Notification de sécurité produit

Systemes IRM avec versions logicielles R11.1 et R12.1
Erreurs d'alignement des références transversales MobiView

Mai 2025

Figure 1. La ligne de référence transversale de l'image axiale (à gauche) ne se trouve pas au bon endroit sur l'image générée par MobiView (au milieu). Le bon emplacement est indiqué sur l'image source sagittale non fusionnée (à droite).

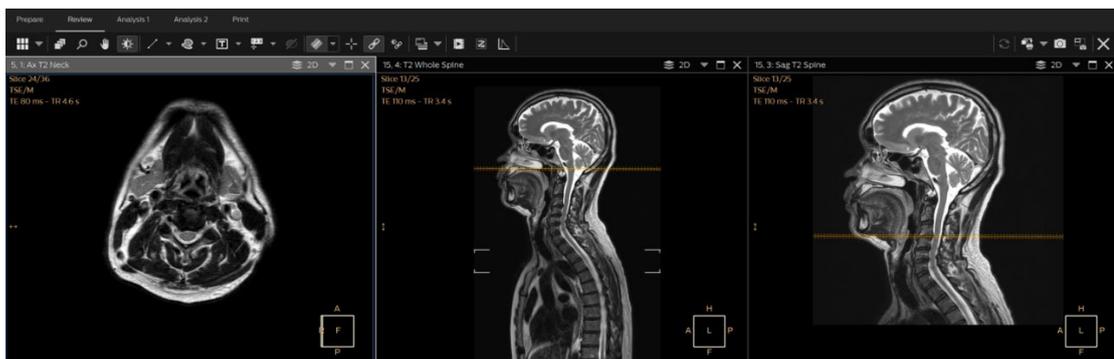
- A. Il est possible que la ligne et/ou le cadre de référence transversale n'apparaisse pas au bon endroit sur une image générée par MobiView (voir les exemples des figures 1 et 2).

- acquisitions multi-stations qui nécessitent l'assemblage des images d'au moins 3 stations; et
- un protocole d'acquisition est utilisé lorsque les stations ont une taille de voxel ou un champ d'acquisition différent(e) (ce qui signifie que la taille de voxel ou le champ d'acquisition est personnalisé en fonction de l'anatomie pour chaque station).

- Vous pouvez continuer à utiliser vos systèmes conformément à l'utilisation prévue.
 - A. Pour éviter le problème potentiel d'une ligne de référence transversale incorrecte sur les images générées par MobiView, utilisez la même taille de voxel et le même champ d'acquisition sur l'ensemble des stations d'acquisition.
 - B. N'utilisez pas la fonctionnalité de ligne de référence transversale en mode cadre, en mode « toutes les coupes » ou en mode 3D. Utilisez la fonctionnalité de ligne de référence transversale en mode coupe unique.
- Transmettez cette notification à tous les utilisateurs de cet appareil afin qu'ils soient informés du problème et des dangers/préjudices associés.

Figure 2. Le cadre de référence transversale de l'image axiale (à gauche) n'apparaît pas au bon endroit sur l'image générée par MobiView (au milieu). La position de la coupe dans le cadre est

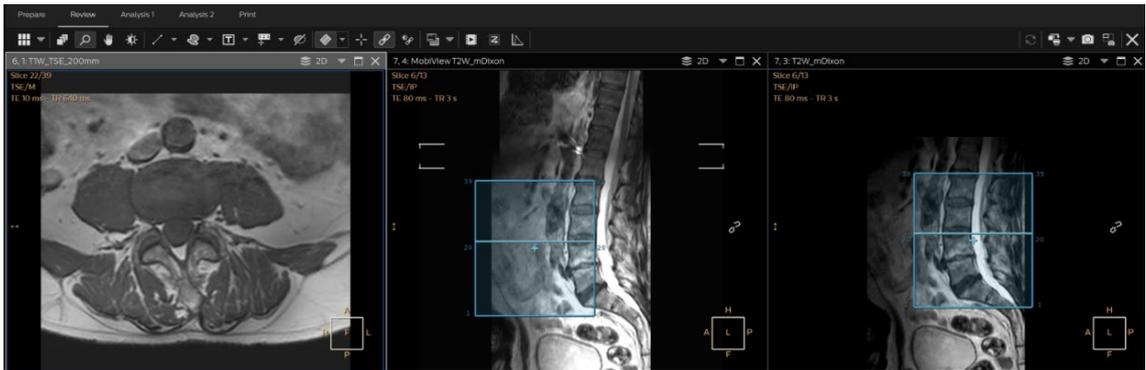
correcte, mais le cadre n'est pas correctement centré. Le bon emplacement est indiqué sur l'image source sagittale non fusionnée (à droite).

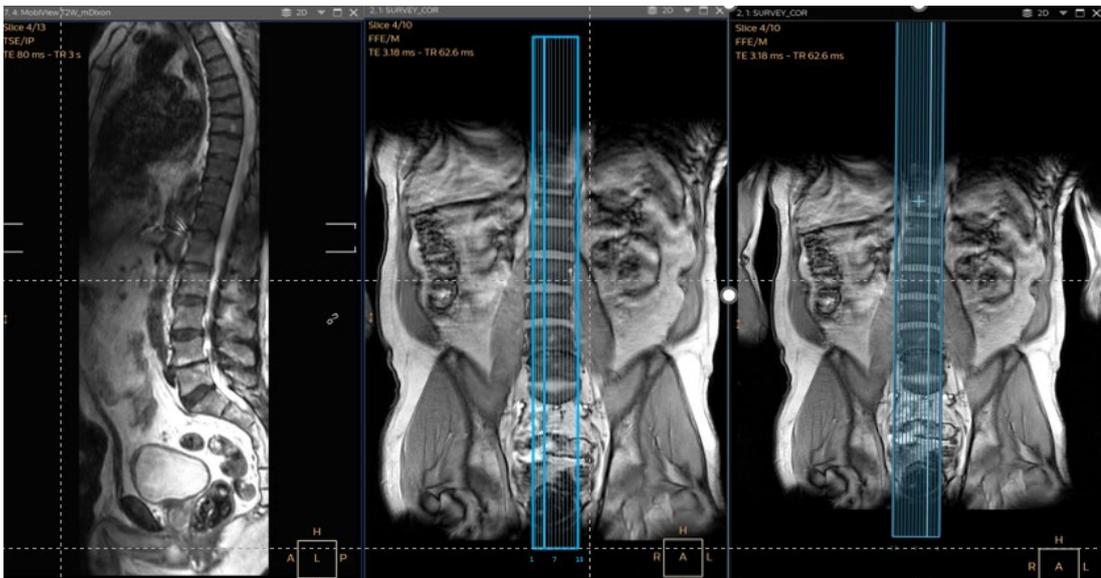
- B. Le cadre de référence transversale d'une image générée par MobiView peut ne pas apparaître au bon endroit lorsqu'il est mis en miroir sur une autre image (voir les exemples des figures 3 et 4), si :
- les images MobiView sont acquises selon un ordre d'acquisition des coupes inversé (c'est-à-dire que les paramètres d'affichage des images sont personnalisés) ; ou
 - le cadre de référence transversale d'une série fusionnée générée par MobiView (stations axiales) est affiché ; ou
 - le cadre de référence transversale des reconstructions multiplanaires générés à partir de données à piles multiples est affiché.

Figure 3. Cadre de référence transversale d'une image générée par MobiView selon un ordre d'acquisition des coupes inversé (à gauche) est mis en miroir sur une autre image (au milieu). Le cadre est bien positionné, la position et la numérotation de la coupe sont incorrectes. La bonne position est illustrée pour une image générée par MobiView avec un ordre d'acquisition des coupes par défaut (à droite).

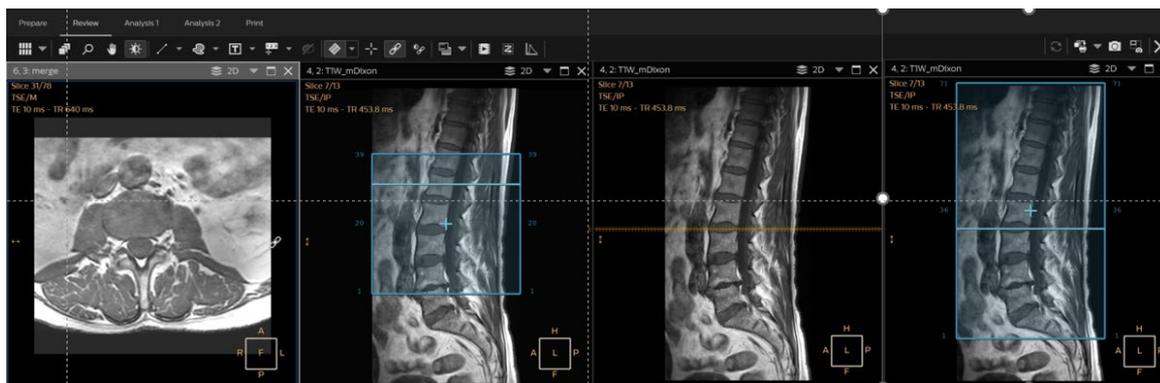
Figure 4. Cadre de référence transversale d'une série axiale fusionnée générée par MobiView (à gauche) ne s'affiche ni dans la bonne taille ni au bon endroit sur une autre acquisition (au milieu à gauche). La ligne de référence transversale de la même série axiale fusionnée générée par MobiView se trouve au bon endroit (au milieu à droite). La taille et l'emplacement adéquats du cadre sont illustrés pour une série axiale fusionnée générée par Mobiview (à droite).
